TESTO DELLE OSSERVAZIONI

ID: Codice procedura (ID_VIP/ID_MATTM):10844

Impianto per la produzione di energia elettrica da fonte eolica, costituito da 6 aerogeneratori della potenza complessiva di 37,2 MW, un sistema di accumulo da 25 MW e relative opere connesse in località "Rempillo" nel comune di Pitigliano (GR).

ALLEGATO alle OSSERVAZIONI all' IMPIANTO EOLICO denominato REMPILLO nel COMUNE di PITIGLIANO (GR). Composto da n. 5 immagini e n. 5 pagine

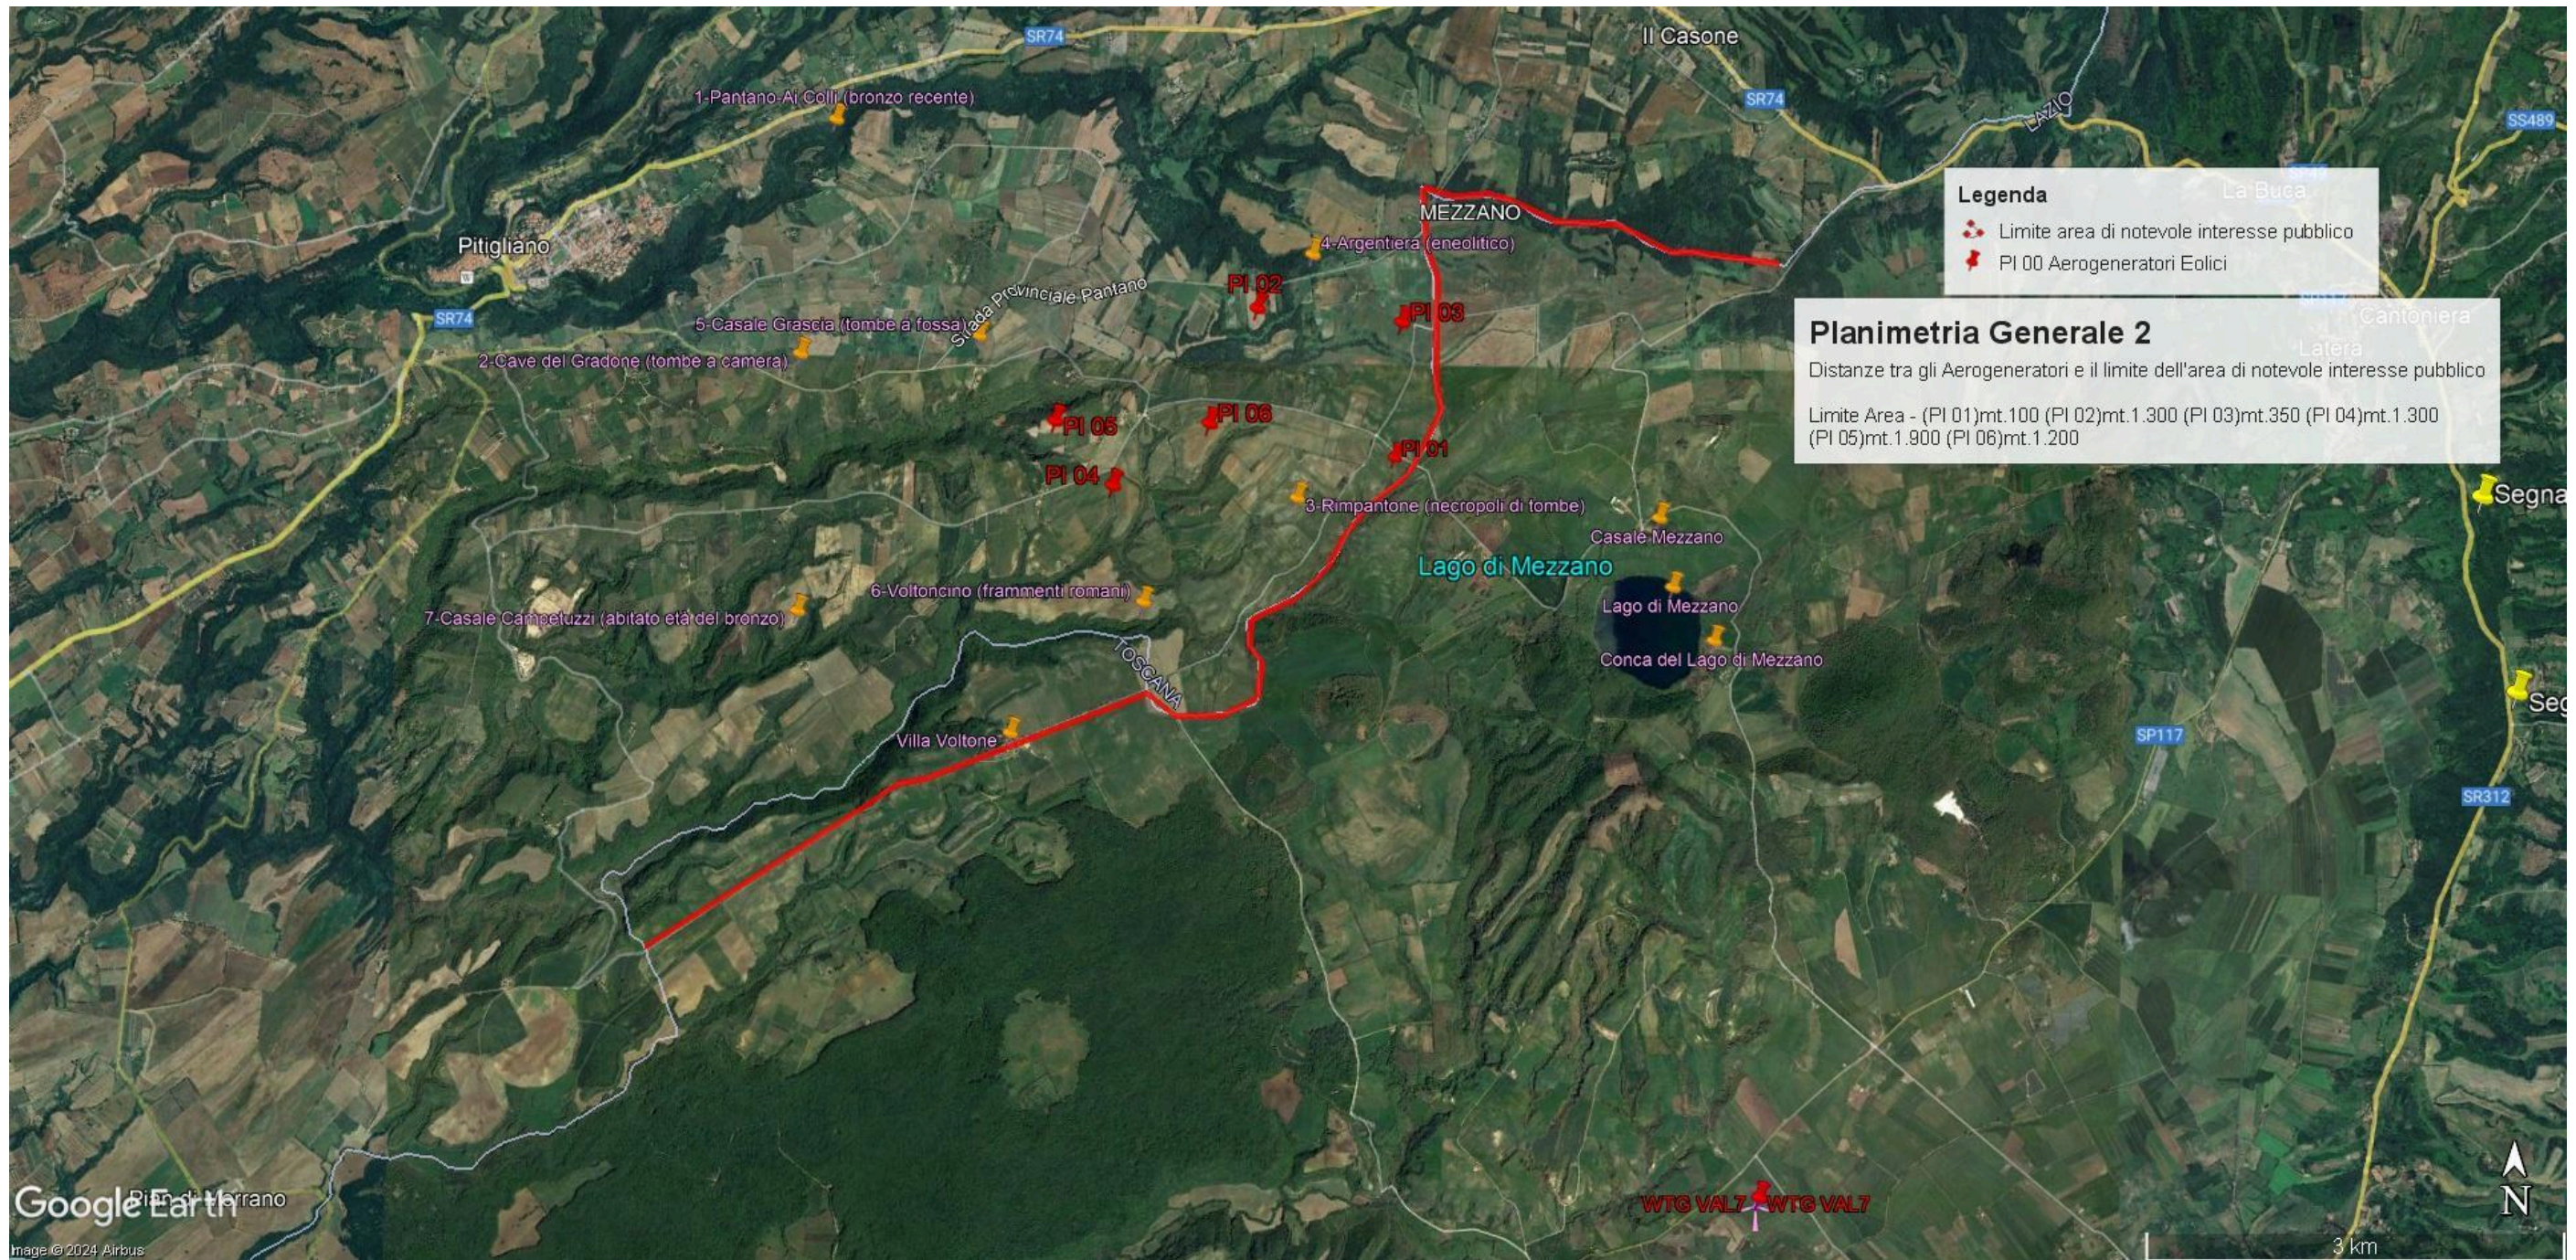
- 1) **OSSERVAZIONE N. 1 : AREA dell'IMPIANTO EOLICO NON IDONEA ai sensi dell'art. 20 com. 8 lettera c quater del Decreto Legislativo n. 199/2021 e ss.mm.ii.**
- 2)
- 3) **PREMESSA: Normative e Giurisprudenza amministrativa.**

In sintesi, visti l'art. 20 comma 8 lettera c) quater del D.Lgs n 199/2021 e le Linee guida nazionali appena citate, considerato l'enorme impatto dell'impianto eolico industriale denominato "Rempillo" sulla zona paesaggistica di notevole interesse pubblico ben individuata nelle immagini n.1 e n. 2 e sui Beni Culturali evidenziati nell'immagine n. 3 dell'Allegato alle presenti Osservazioni, per la collocazione delle pale P04 e P05 direttamente all'interno del perimetro di un'area archeologica e per gli impatti anche sull'area intermedia e vasta dei pregiati territori laziali della Tuscia settentrionale e in particolare di quelli del pitiglianese ricco di emergenze agricole, naturalistiche, storiche e archeologiche del periodo etrusco ma non solo, si chiede che venga negata l'autorizzazione all'insediamento dell'impianto eolico denominato "Rempillo".

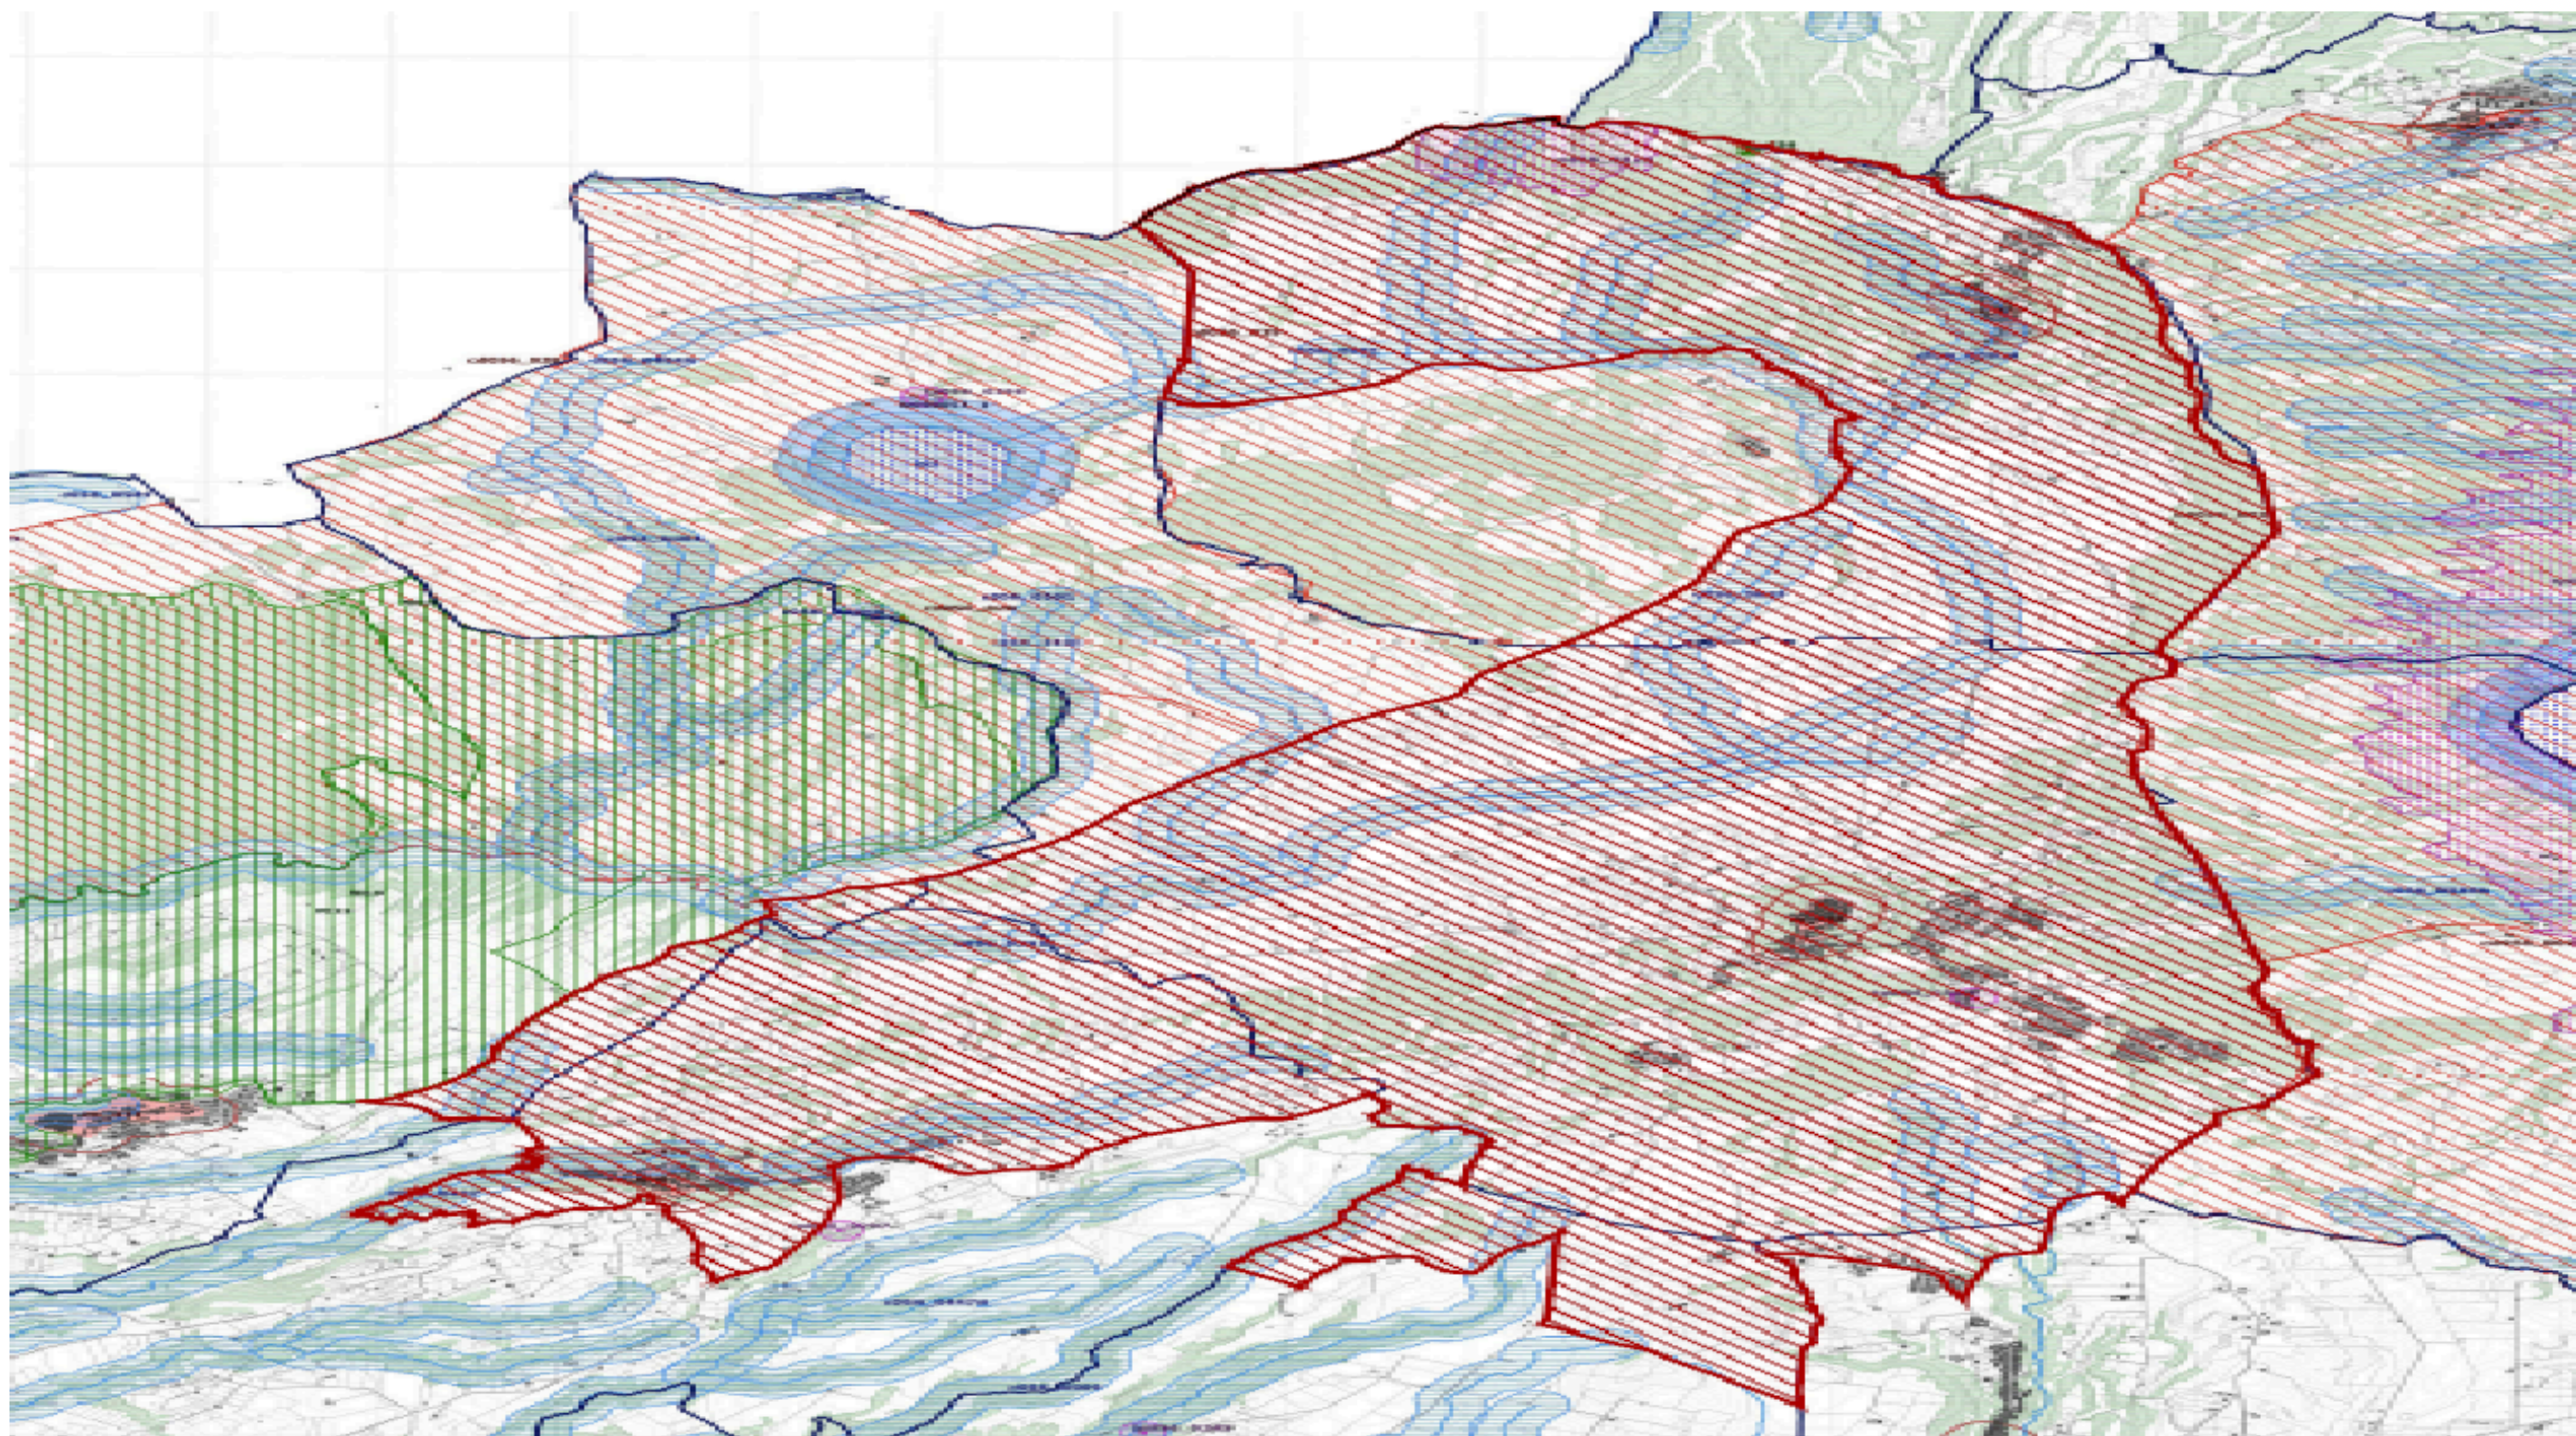
IL Decreto ministeriale dello Sviluppo economico del 10.09.2010, come già visto, attribuisce alle Regioni il compito di individuare le aree e siti non idonei alla installazione di specifiche tipologie di impianti". Mentre si scrive, le Regioni ancora non hanno potuto legiferare e vige il regime transitorio di cui all'art. 20 comma 8 del D.Lgs 199/2021. Tornando alle Linee guida, l'allegato IV dedica il paragrafo 3 agli impatti visivi e quelli sui Beni Culturali, Paesaggistici, Naturalistici e Culturali, ecc. Viene detto che la valutazione dell'impatto visivo dovrà essere effettuata tenendo conto "**degli elementi caratterizzanti e qualificanti il paesaggio, effettuata alle diverse scale di studio (vasta, intermedia e di dettaglio...**". Le analisi debbono non solo definire l'area di visibilità dell'impianto eolico industriale, **ma anche il modo in cui l'impianto viene percepito all'interno del bacino visivo**. Le analisi visive debbono inoltre tener in opportuna considerazione **gli effetti cumulativi derivanti dalla compresenza di più impianti**". Nella Relazione Paesaggistica e nello Studio di Impatto Ambientale prodotte dalla proponente non sono citati dei vincoli paesaggistici di notevole interesse pubblico ex articolo 136 del Codice dei Beni Culturali (Conca del Lago di Mezzano e territorio circostante e "*Ambito paesaggistico, geologico e geomorfologico dell'orlo della caldera*

di Latera ...” già citati) e tantomeno viene detto che i sei aerogeneratori sono ubicati all’interno delle fasce buffers dei tre chilometri del primo vincolo nominato e di altri beni naturalistici, come già evidenziato, anche di interesse internazionale per l’avifauna. Come non vengono citati gli impianti eolici in progetto al MASE nel territorio di Valentano (ancora in verifica amministrativa), gli impianti del minieolico su territorio farnesano (3 Torri alte 60 metri) già installate in località Poggio del Crognolo (Farnese), l’impianto eolico industriale “Vallerosa” (7 aerogeneratori alti 200 metri e larghi 158 metri) in procedura VIA presso la Regione Lazio, gli impianti del minieolico già presenti a Valentano, Cellere e Piansano e i due progetti in procedura VIA alla Regione Lazio di 10 aerogeneratori complessivi alti 200 metri nel Comune di Ischia di Castro. La valutazione del cumulo non prende neanche in considerazione gli impianti industriali di fotovoltaico e agrivoltaico in progetto a Valentano, Ischia di Castro, Cellere. L’impianto geotermico in procedura Via al MASE, progettato nella Caldera di Latera.
